1. Παρατηρήθηκαν κάποιες ελλείψεις στην αποτύπωση του RUBY 2 αναφορικά με κολώνες και δοκάρια στους τοίχους του εξωτερικού περιβλήματος, καθώς και αναντιστοιχίες σε ποδιές/πρέκια παραθύρων. Πιθανολογούμε ότι τα νέα δεδομένα δεν επιφέρουν σημαντικές αλλαγές ή προβλήματα στο σχεδιασμό. Σε κάθε περίπτωση θα ανανεώσουμε τα υπόβαθρά μας σύμφωνα με αυτά και θα προσαρμόσουμε τη μελέτη όπου χρειάζεται.

3. Όπως μας ενημέρωσε η Θεοδώρα, στο RUBY 1 θα χρειαστεί να ορίσουμε τις τυχόν επιθυμητές θέσεις parking στην πρασιά, καθώς και τον αύλειο χώρο που θέλουμε να “δεσμεύσουμε” για δική μας χρήση. Αναμένουμε απόφαση για τις θέσεις parking ώστε να δώσουμε σκαρίφημα που θα περάσει στο συμβόλαιο και την άδεια.

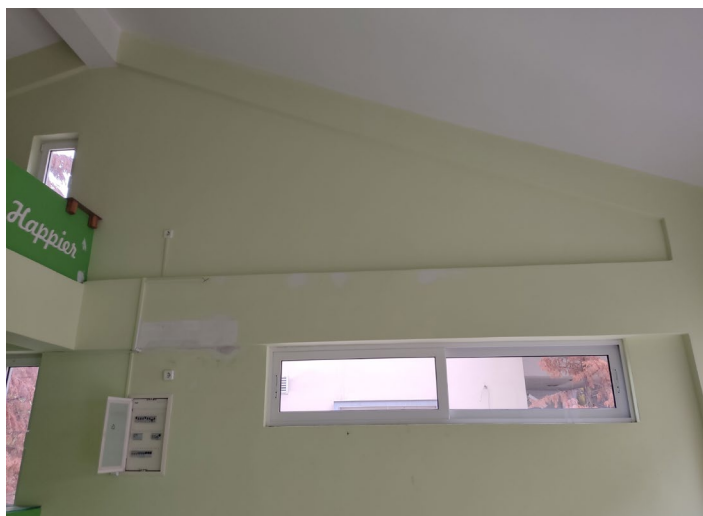
No1.

No2.

No3. εδώ μοιάζει να υπάρχει κολώνα

κάτοψη αποτύπωσης

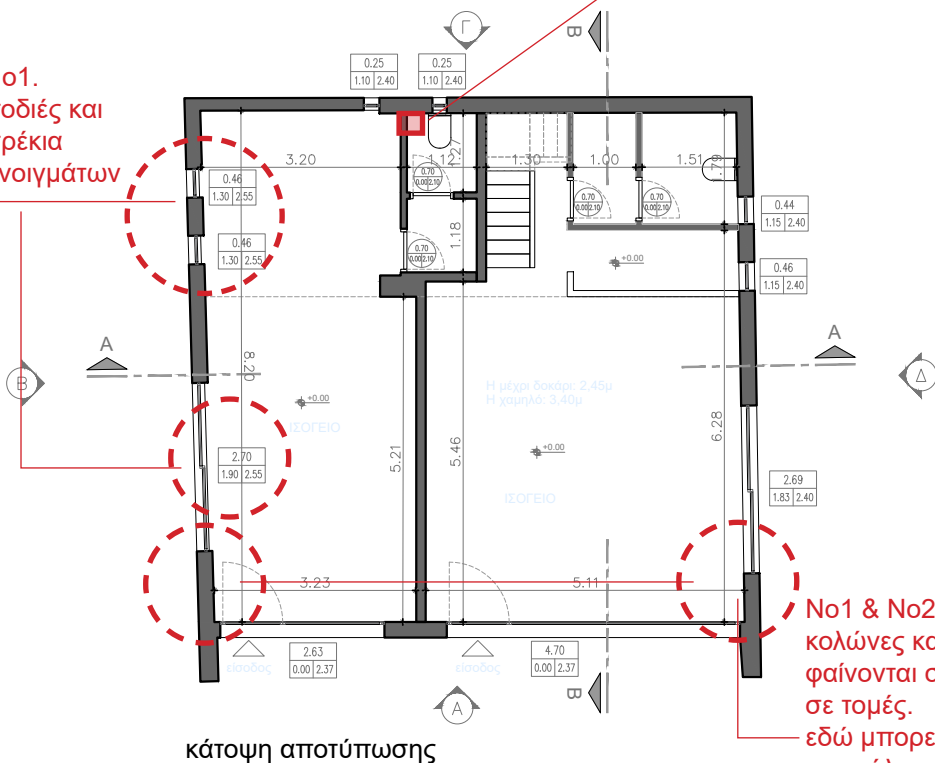
No1. ποδιές και πρέκια ανοιγμάτων

No3.

No1 & No2. κολώνες και δοκάρια δε φαίνονται σε κάτοψη ούτε σε τομές.
εδώ μπορεί να επηρεάσει τη σκάλα για το πατάρι.

κάτοψη αποτύπωσης

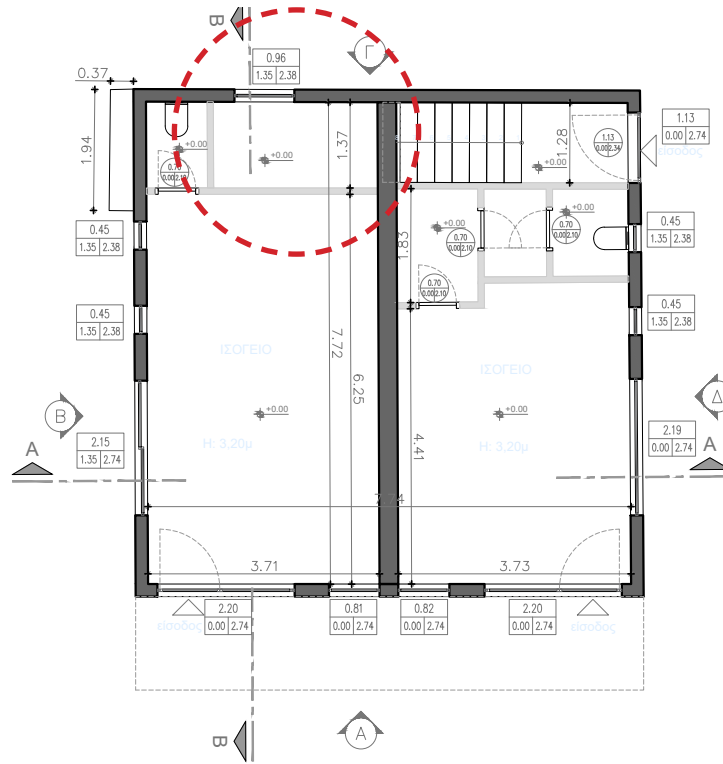
2. Στο RUBY 3 μεγάλος χώρος κάτω από τη σκάλα μοιάζει να μην είναι εκμεταλλεύσιμος λόγω μηχανημάτων εξαιρισμού του υπογείου που περνάνε από εκεί. Αυτό αλλάζει δραστικά τα δεδομένα και επηρεάζει το σχεδιασμό. Ιδανικά χρειάζεται να αποξηλωθούν έστω τμηματικά οι τοίχοι που περιβάλλουν το χώρο των μηχανημάτων και να γίνει εκ νέου αποτύπωση του σημείου ώστε να γνωρίζουμε αν υπάρχει κάποιος διαθέσιμος χώρος για να περιλάβουμε στη νέα μας μελέτη.

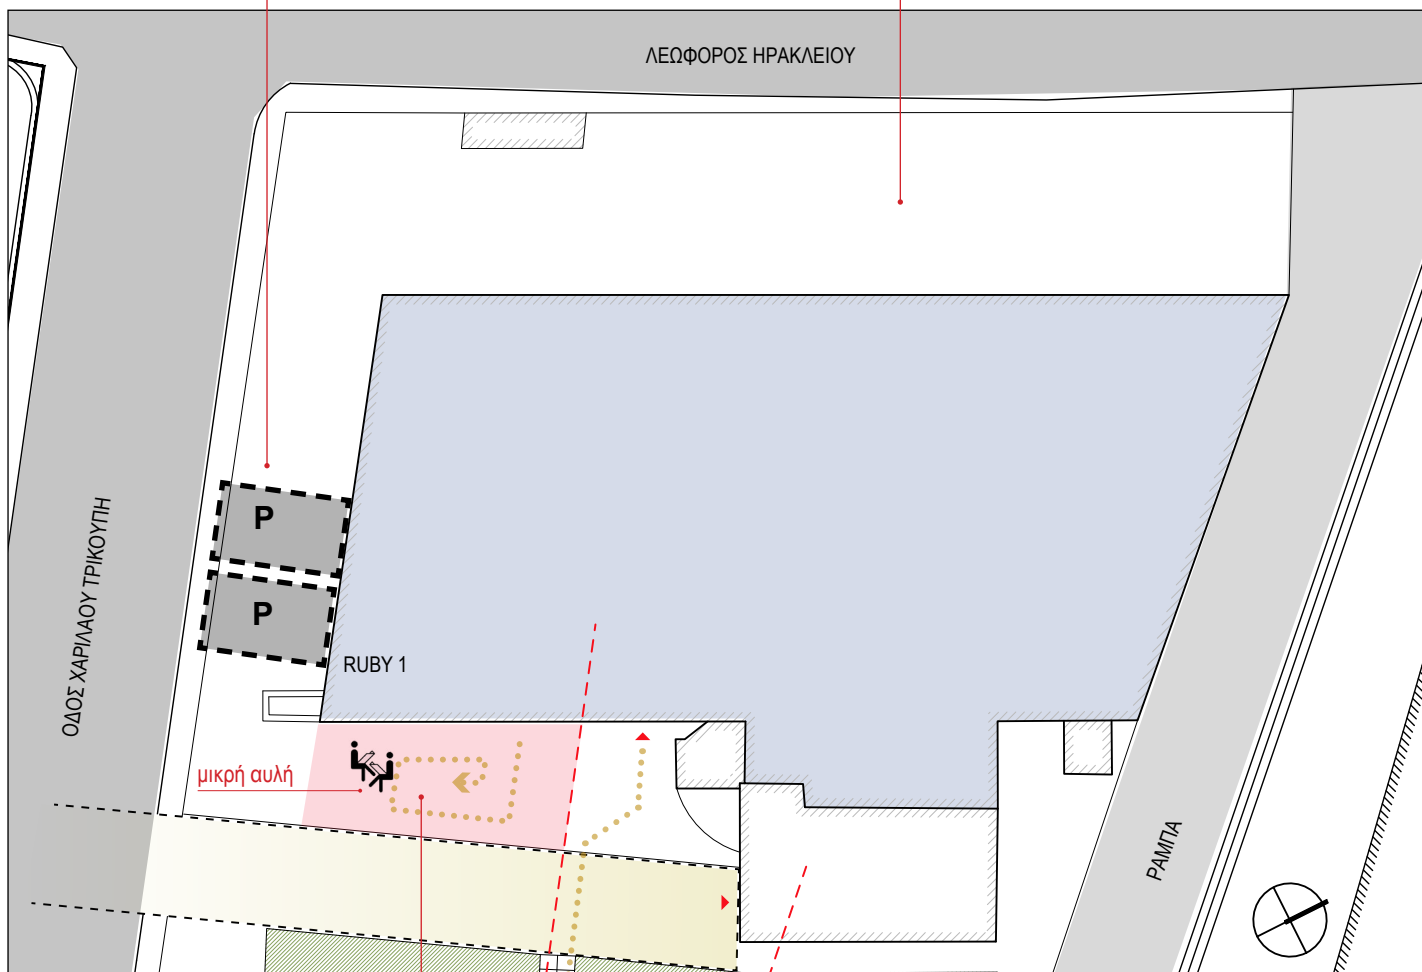
1.Θέλουμε κατοχυρωμένες θέσεις Parking? Πόσες?

2. Στην κύρια όψη της εισόδου, θέλουμε parking? Θέλουμε κάποιο καθιστικό? -Να ορίσουμε το χώρο που θα καταλάβουν οι χρήσεις μας-

3. εδώ είχαμε ορίσει έναν καθιστικό χώρο. Θα δώσουμε διαστάσεις του περιγράμματός του.
